Oggetto: Rapporto Finale – Indagini di caratterizzazione ambientale – Ex Discarica di Malagrotta, redatto da Terre Logiche srl nell'Ottobre 2022

**NOTA DI VALUTAZIONE SULLE ATTIVITA' DI INDAGINE
ESEGUITE DA TERRE LOGICHE SRL NELL'AMBITO DEL
PIANO DI CARATTERIZZAZIONE AMBIENTALE DELLA
DISCARICA DI MALAGROTTA**

Prof. Ing. Giuseppe Sappa

Figura 13. Dislivelli relativi alle coppie di piezometri interni e esterni al polder della discarica calcolati sulla base delle misure freaticmetriche rilevate in campo nelle campagne 7 (apr-mag 2020), 8 (ott-nov-dic 2020), 9 (feb-mar 2021), 10 (apr-mag 2021), 11 (sett-ott 2021) e 12 (nov-dic 2021).

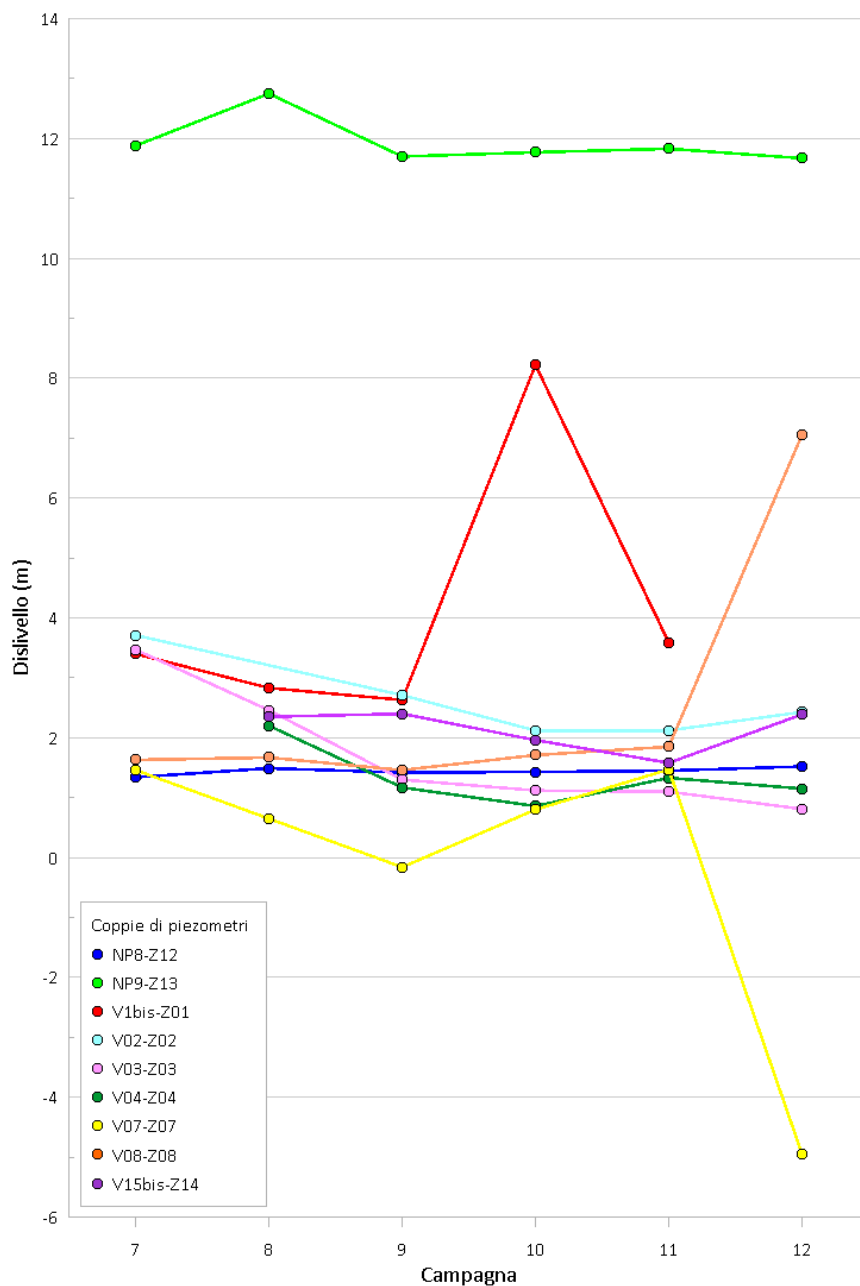
Infatti, con riferimento alla Tabella 6 di pagg. 25 e 26 del citato Rapporto ed alla successiva figura 13 che di seguito si riportano per comodità di lettura, è possibile evidenziare che, non ci può essere continuità idraulica fra interno ed esterno al polder, poiché, per esempio, i piezometri NP8 ed NP9, distanti l'uno dall'altro circa 270 m, ma entrambi interni al polder, rilevano sistematicamente circa 11 m di dislivello piezometrico, con un gradiente idraulico del 4%. Allo stesso tempo il confronto fra i piezometri NP8 (interno) e Z12 (esterno), che distano circa 75 m, indica un dislivello dell'ordine di 1.5 m, ed un gradiente idraulico del 2%, mentre quello fra NP9 (interno) e Z13 (esterno), che distano fra loro circa 160 m, fa registrare un dislivello di circa 11.5 m, ed un gradiente idraulico del 7 %. Si tratta di punti di misura che stanno, tutti, in una superficie non superiore ai 2 Ha, e la sostanziale discrepanza fra il dislivello NP8-Z12, ed il dislivello NP9-Z13, sta ad indicare che la circolazione idrica esterna al polder è del tutto disconnessa, dal punto di vista idraulico, rispetto a quella interna, che, peraltro, è molto più complessa, rispetto a quanto rappresentato nel Rapporto finale in questione.

Ciò che, in altre parole, si vuole rilevare in questa sede è che, se ci fosse continuità idraulica fra interno ed esterno del Polder, le differenze di livello piezometrico, fra interno ed esterno, sarebbero paragonabili fra loro, essendosi oramai raggiunto un sostanziale equilibrio dinamico. Diversamente si registrano differenze, che vanno dagli 11 m circa meno di 1 m, con gradienti idraulici fra interno ed esterno molto diversi fra loro, come già accennato, anche nell'ambito aree circoscritte. In un caso, addirittura il dislivello è negativo, fra V07 e Z07, nel senso che sembrerebbe che il flusso idrico vada dall'esterno verso l'interno del polder, e, in tal caso, potrebbe ipotizzarsi, in modo analogamente non corretto, che la contaminazione, dall'esterno, penetri verso l'interno del sito della discarica. Diversamente, invece, tali sensibili differenze di livello piezometrico da punto a punto, non si registrano nelle misure di livello piezometrico, rilevate nell'acquifero esterno al perimetro della discarica. Tutto ciò conduce ad affermare che la circolazione idrica interna al polder è disconnessa e separata da quella esterna e, pertanto, come già affermato in precedenza, il set di analisi, relativo ai piezometri interni, deve essere trattato ed esaminato differentemente da quello relativo ai piezometri esterni.

Figura 79. Diagramma di correlazione fra i valori di $\delta^2\text{H}$ e di $\delta^{18}\text{O}$, con indicazione della retta meteorica mondiale (Global Meteoric Water Line, GMWL) e della retta meteorica dell'Italia centrale.

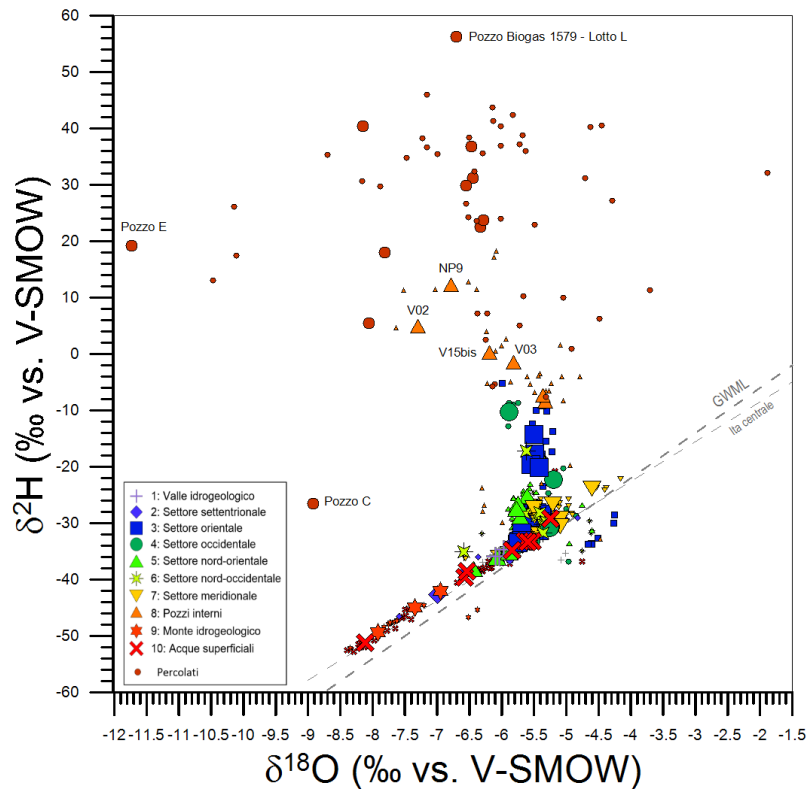
Allo stesso tempo, per quanto riguarda l'applicazione di Deuterio (^2H) e Ossigeno 18 (^{18}O) come traccianti dello stato di contaminazione delle acque sotterranee nell'area di studio, il Rapporto finale, in questione, riporta una serie di risultati delle determinazioni di Deuterio (^2H) e Ossigeno 18 (^{18}O), eseguite nelle diverse campagne di monitoraggio, senza però giungere a conclusioni che consentano di individuare la esistenza di un plume di contaminazione. Con riferimento, infatti, alla Figura 79 del Rapporto Finale, di seguito riportata, pur osservando che per una corretta interpretazione dei risultati sarebbe stato preferibile costruire una retta meteorica locale, atteso l'ampio tempo di monitoraggio cui è stata sottoposta l'area di studio, appare interessante rilevare che tutti i simboli, rappresentati nel diagramma isotopico, che presentano un sensibile eccesso in δD , indicatore di un inquinamento da percolato, appartengono a campioni di percolato oppure di prelevati in piezometri interni al Polder. Diversamente, nello stesso diagramma emerge con chiarezza che tutti i campioni provenienti da pozzi di monitoraggio, posti a valle idrogeologico della discarica, si allineano lungo la retta meteorica assunta come riferimento e quindi non risultano affetti da potenziali fenomeni di contaminazione.

Figura 80. Diagramma di correlazione fra i valori di $\delta^2\text{H}$ e di $\delta^{18}\text{O}$ per i campioni con $\delta^2\text{H} < 0\text{‰}$, con indicazione della retta meteorica mondiale (Global Meteoric Water Line, GMWL) e della retta meteorica dell'Italia centrale.

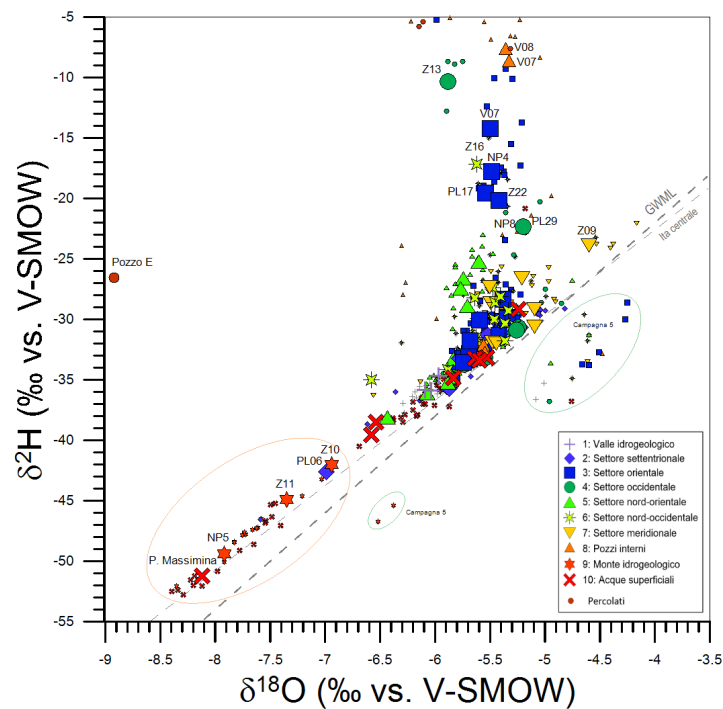
Se poi si osserva la figura 80 dello stesso Rapporto, sopra riportata, nel rilevare che essa riporta solo i campioni che hanno presentato un $\delta^2\text{H} < 0\text{‰}$, cioè negativo, è possibile evidenziare che fra i campioni che presentano un eccesso di $\delta^2\text{H}$ se ne trovano alcuni provenienti da piezometri esterni al polder, distribuiti casualmente all'interno dell'area di studio, benchè non sia presente nessuna coppia di campioni interno-esterno, ovvero provenienti da una coppia di piezometri, uno interno ed uno esterno al polder, che dovrebbero fungere da presidio di potenziali fenomeni di contaminazione delle acque sotterranee, che dalla discarica si propaghino verso l'esterno del polder. In altre parole le numerose situazioni di eccesso del Deuterio riportate nel diagramma di figura 80 del Rapporto finale certificano in qualche modo che l'acquifero, esterno al polder della discarica di Malagrotta, presenta uno stato di contaminazione, tuttavia il diagramma non è in grado indicare alcun nesso di causalità fra interno ed esterno della discarica e non consente pertanto di far risalire tale stato di contaminazione alla presenza di contaminanti nelle acque sotterranee presenti all'interno del polder di confinamento idraulico della Discarica stessa
